INSTITUTO NACIONAL DE VÍAS **PROCESO MISIONAL EJECUCIÓN DE PROYECTOS DE INFRAESTRUCTURA DE TRANSPORTE** **MANUAL DE INTERVENTORÍA OBRA PÚBLICA** **LISTA DE CHEQUEO INFORME MENSUAL DE INTERVENTORÍA**	CÓDIGO	MEPI-MN1-IN-15-FR-1
		VERSIÓN	1
		PÁGINA

Contrato de Obra No. LP-MSBV-002-2022 **Contratista:** CONSORCIO VIAS DEL VIENTO 2022

Contrato de Interventoría No. 971 de 2022 **Interventoría:** CONSORCIO VIAL RURAL IMG

INFORME MENSUAL No. CINCO (5) **MES O PERIODO:** DICIEMBRE DE 2022

Ilustración 6. Refuerzo de la losa (memorias).

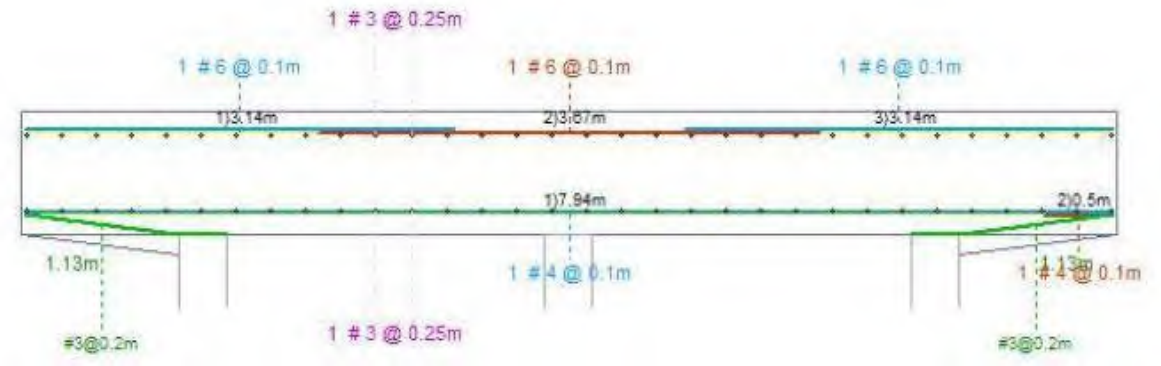
Ilustración 5. Refuerzo para momento negativo indicado en planos.
